**INFORME HITO DE CONTROL
N° 005-2021-OCI/0608-SCC**

**“EJECUCIÓN DE LA OBRA CONSTRUCCIÓN DE LA LÍNEA
DE TRANSMISIÓN Y SUBESTACIÓN DE DISTRIBUCIÓN DE
LA PLANTA DE TRATAMIENTO DE AGUA POTABLE, ALTO
SALAVERRY, PROVINCIA DE TRUJILLO, DEPARTAMENTO
DE LA LIBERTAD”**

**HITO DE CONTROL N° 3:
RECEPCION DE OBRA**

Imagen n.º 1
Puerta de ingreso de la Sub Estación.

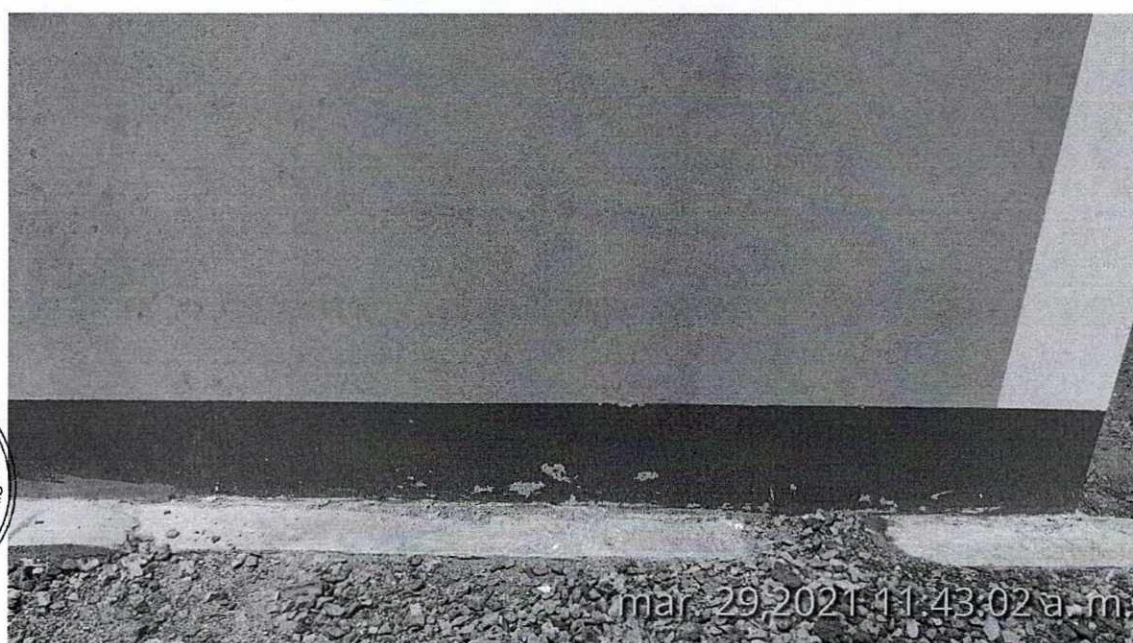
Sobre el particular, es importante precisar que, al no haberse programado aun la nueva fecha de entrega de obra, no se pudo ingresar a la Sub Estación, verificándose solamente las observaciones que relacionadas con los exteriores de la obra; encontrándose que, la puerta de entrada de la Sub Estación, presenta manchas de otra tonalidad diferente al que presenta la puerta, lo cual denota que se ha realizado un incorrecto trabajo de reparación, asimismo, el acabado de pintura de la puerta en todo su conjunto no es uniforme, como se puede apreciar en la imagen que se muestra a continuación:

Debe señalar que, esta es una observación registrada en el Acta – Pliego de Observaciones elaborada por el comité de recepción de la obra.

Imagen n.º 2
Parte externa izquierda de la Sub Estación

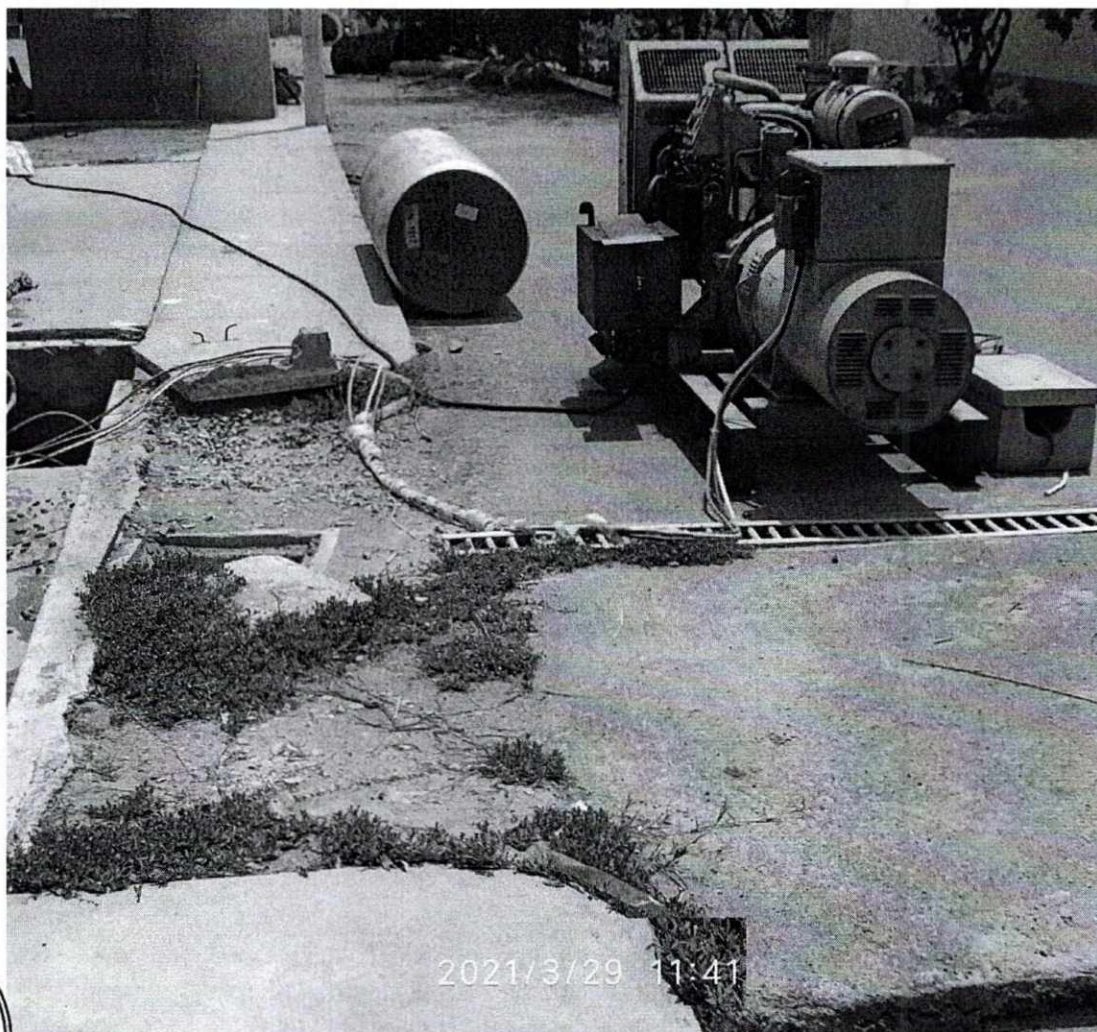
Adicionalmente, se verificó que el lado izquierdo de la Sub Estación, está presentando fisuras en diferentes puntos de la pared y despostillado de la pintura en los zócalos conforme se puede apreciar en las imágenes siguientes:

Estas fisuras recién se están presentando en la parte externa, pero han sido advertidos con anterioridad en la parte interna de la sub estación, conforme consta en el "Acta – Pliego de Observaciones" de 19 de marzo de 2021.
